**VILLE DE BRUXELLES
DEPARTEMENT URBANISME DE LA
VILLE DE BRUXELLES
Secrétariat de la Commission de
Concertation**

Bruxelles, le 25 février 2021

**Concerne : ENQUETE PUBLIQUE – DEMANDE DE PERMIS
D'URBANISME (T924/2019) INTRODUITE PAR
BRUXELLES MOBILITE EN VUE DE REAMENAGER ET
REQUALIFIER LES ESPACES PUBLICS DE FAÇADES A
FAÇADES DE LA PETITE CEINTURE ENTRE LOUISE ET
PORTE DE NAMUR SIS AVENUE DE LA TOISON D'OR /
BOULEVARD DE WATERLOO - 1000 BRUXELLES
Vos Réf.: PU - T924/2019
Nos Réf.: P0001884**

Figure 96 : **Scénario C'**, correspondant au projet finalement retenu (Polo Architects, 2019).

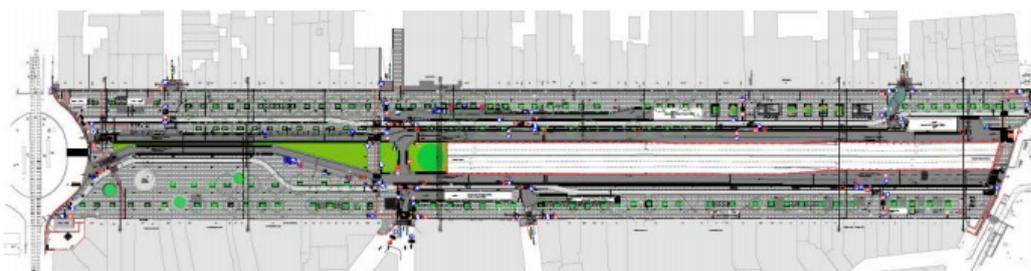
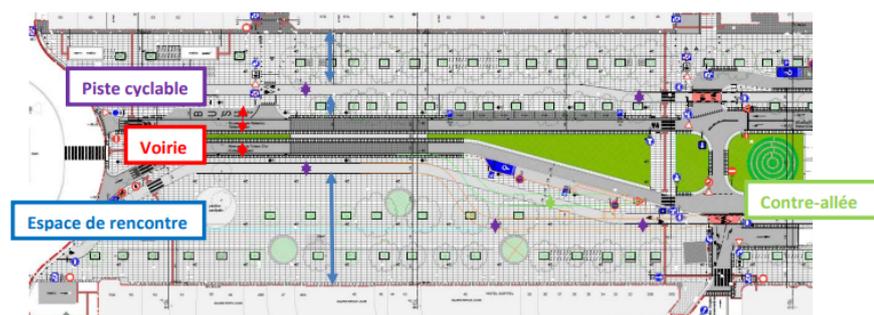
17. Le projet de Bruxelles Mobilité réduit les bandes de circulation actuelles à une seule de chaque côté sur le tronçon « Cliquet-Louise », ce qui est illustré par les figures ci-dessous.

18. En l'espèce, le rapport d'incidences du projet Bruxelles Mobilité, lorsqu'il conclut sur les répercussions attendues du scénario choisi, décrit ce dernier comme étant « *un peu moins capacitaire* » que les autres scénarios envisagés par les auteurs du projet (**pièce n°3, page 149**) sans expliciter davantage en quoi, pourquoi et en quel pourcentage il serait moins capacitaire que les autres.

En revanche, sur ce même sujet, le bureau d'étude AGORA relève dans son étude de circulation du 9 février 2021 que « *la situation projetée - [scénario C'] - est catastrophique d'un point de vue de la circulation automobile, car il n'est pas possible d'absorber un flux d'environ 1000 evp/h sur une seule bande quand elle est sujette aux interactions des traversées piétonnes et des cessions de priorité* » (**pièce n° 7, page 30**).

Figure 103 : Accès pour les véhicules utilitaires, de secours et les livraisons

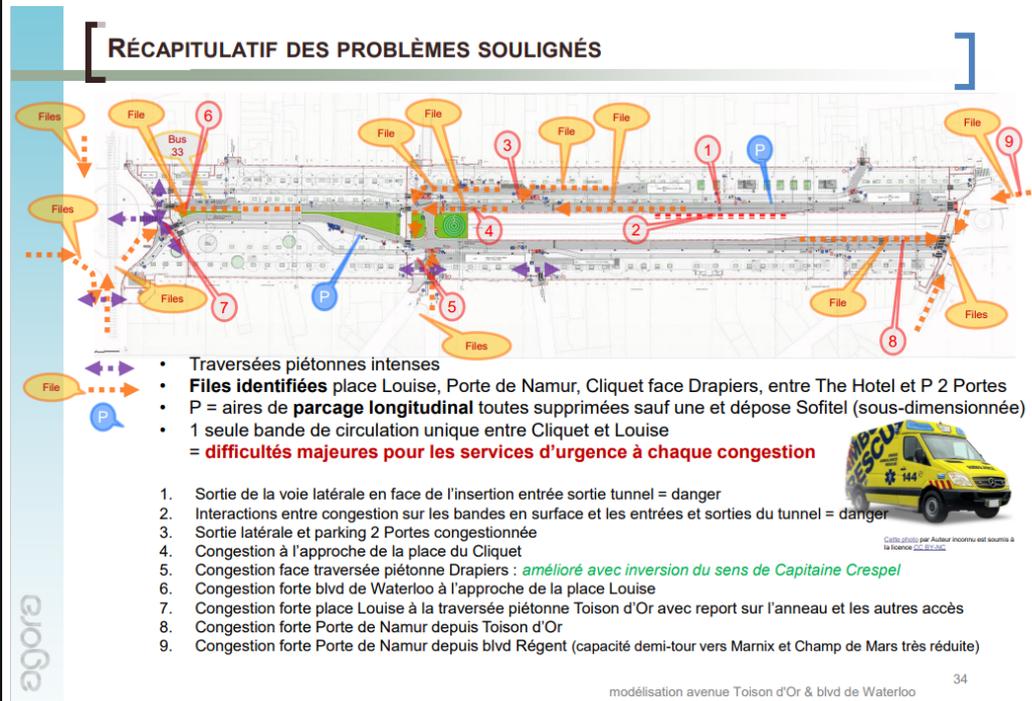
Tout d'abord, lorsqu'il analyse l'impact du projet sur les véhicules de secours, le rapport d'incidences précise bien que « les voiries constituent la base principale pour l'accessibilité des voitures de secours sur le site » (**pièce n° 3, page 159**).

En ce sens, le rapport d'AGORA souligne que « **le sous-dimensionnement de l'infrastructure motorisée aura des effets au-delà des voiries locales du projet et sur l'accessibilité motorisée du quartier** » (nous soulignons, **pièce 7, page 36**).

Il ajoute au terme de ses conclusions que la présence d'une seule bande de circulation entre « Cliquet - Louise » engendrera des « **difficultés majeures pour les services d'urgence à chaque congestion** » (voir tableau ci-dessous, **pièce n° 7, page 34**).

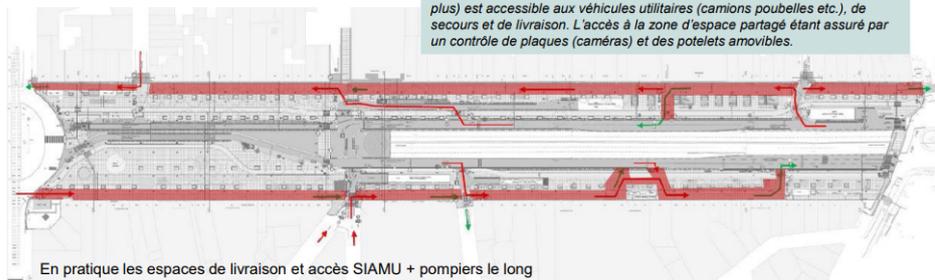
De plus, il est douteux que les aires de quatre mètres, réservées en bordure de façade sur les aires piétonnes pour l'accès des services d'urgence soient aptes à accueillir le placement efficace des véhicules-échelles des pompiers, ceux-ci ayant besoin d'un certain recul pour atteindre les étages supérieurs. Or, ce recul suffisant ne semble généralement pas présent dans le projet Bruxelles Mobilité (voir tableau ci-dessous, **pièce n° 7, page 11**).

En pratique les espaces de livraison et accès SIAMU + pompiers le long des façades ne permet probablement pas de respecter les normes pour l'accès aux étages supérieurs des bâtiments. On doit aussi se poser la question de l'accessibilité en présence de camions de livraison.
